IDEC ANNOUNCEMENT

公告号: A23-049

Smart AXIS系列FT1A控制器之规格变更

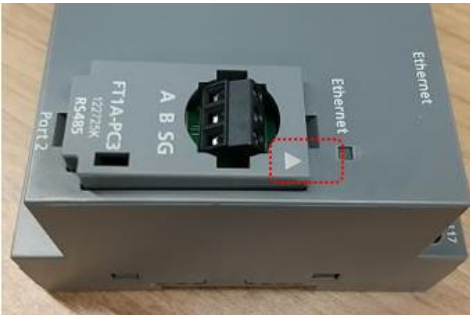
如果您尝试将当前产品与新产品组装，它们将如下所示。

新 FT1A 控制器和 当前的通信盒	当前 FT1A 控制器和 新通信盒
 <p>它可以安装，但通信盒将无法工作，因为连接头并不匹配。</p>	 <p>由于不匹配，将无法安装。</p>
